Feitenonderzoek Milieuplein Spaarnelanden

BIJLAGEN BIJ AANVULLENDE NOTITIE

BIJLAGE 1 Reactie GP Groot

PRINCIPE DETAILS	
10.03.10	SOMMERING
712C	DEWIT
BA. 712C 400 V-01	Bevelux Quarzwerke NV Eindhoven NV
<small> B.UWHAVEN - Leden van de B. Uwhaven Architectuur- en Interieurarchitectuur </small>

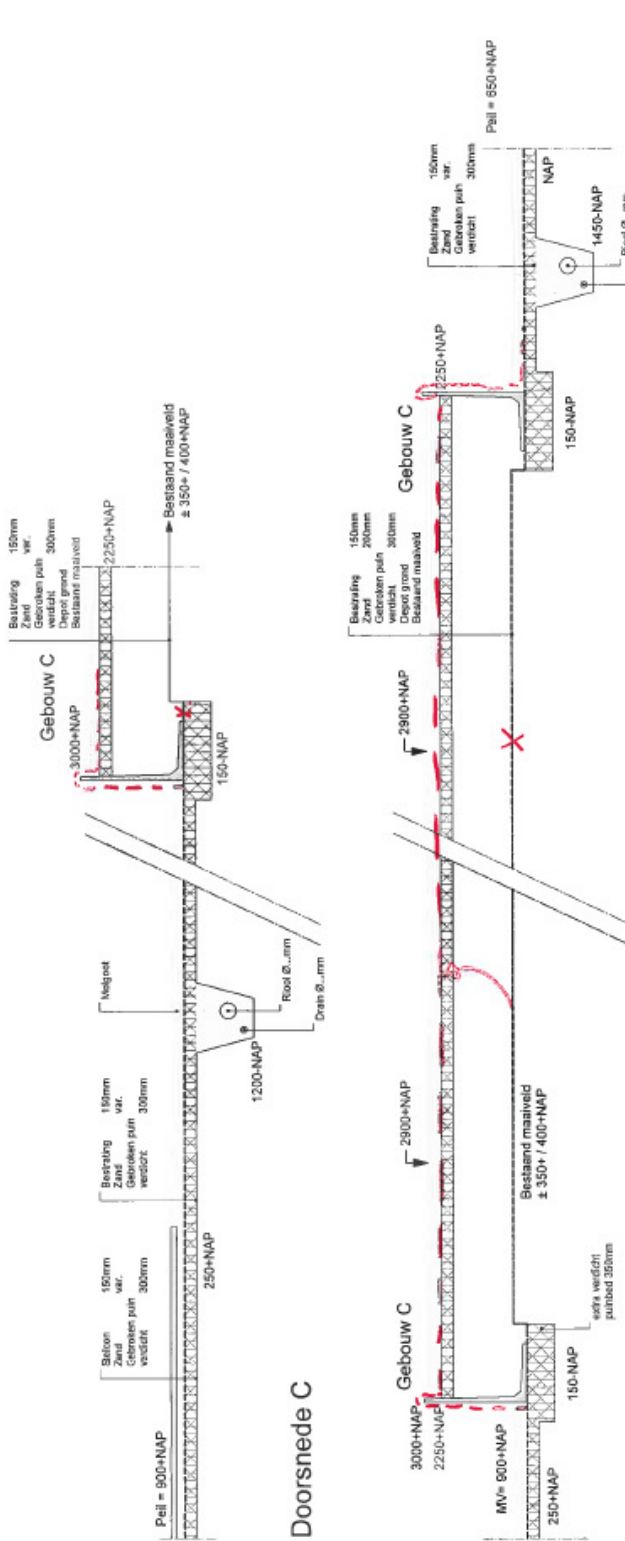
In principe detail BA_712c_400_V-01 d.d. 10.03.2010 van deze bijlage, getekend door Bouwhaven, wordt voorgeschreven de keerwanden te plaatsen op verdichte grond **en dus niet op puingranulaat**. Op deze wijze zijn de keerwanden ook aangebracht.
